改善箇所説明図

①暫定対策

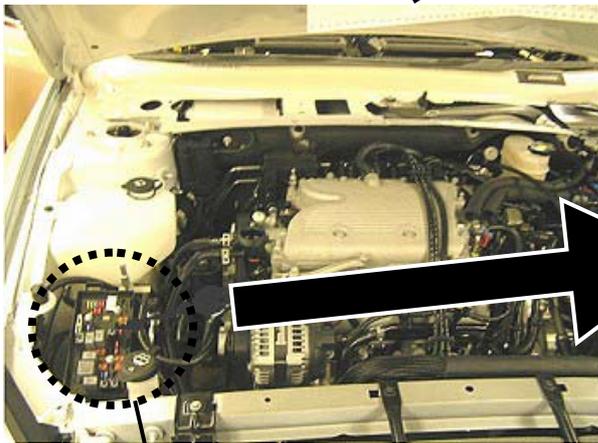
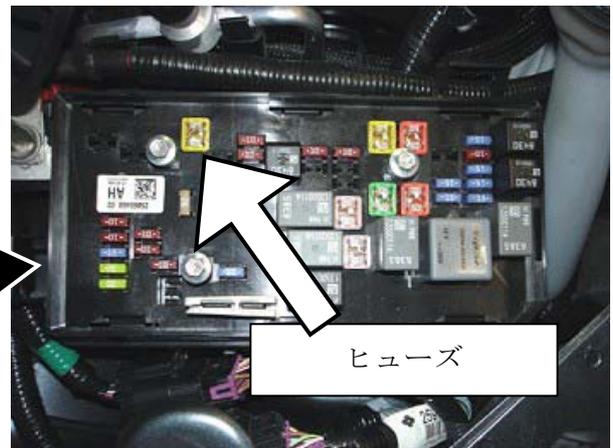
基準不適合発生箇所

洗浄液の凍結防止用ヒータを制御する電子回路において、製造工程で異物が付着したものがあある。そのため、当該回路が短絡し、最悪の場合、火災が発生するおそれがある。

<改善内容(暫定措置)>

暫定措置として、全車両、ヒータ部への電源供給用ヒューズを取外し、機能を停止する。

識別方法：ヒューズの有無にて識別を確認する。
